福島第一原子力発電所 固体廃棄物の保管管理計画 2017年6月版改訂について

2017年6月29日

東京電力ホールディングス株式会社

【新たな廃棄物量の追加・変更】

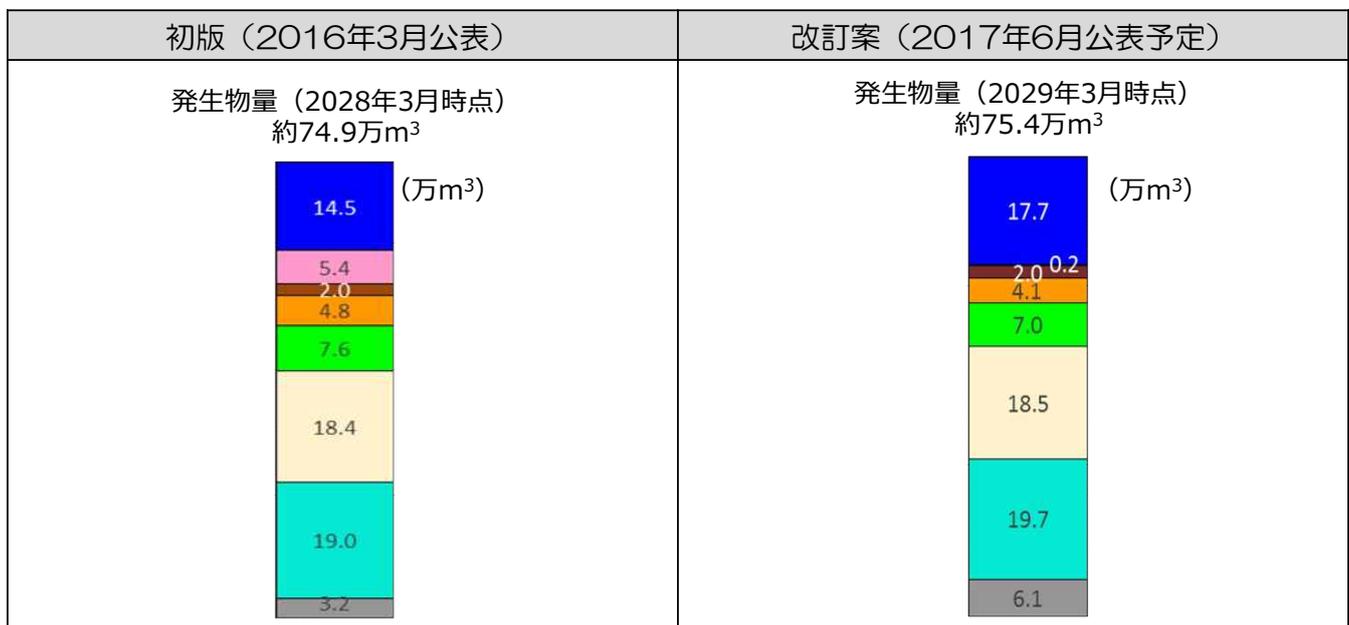
- ① 「瓦礫等」における最新の保管実績反映、最新の工事計画等による発生量予測への反映。なお、予測における主な追加・変更は
- a. 地下貯水槽No.1～No.7の撤去による瓦礫等の追加
 - b. 使用済保護衣類等の発生量予測の見直し（入域者数減・区域毎の装備）
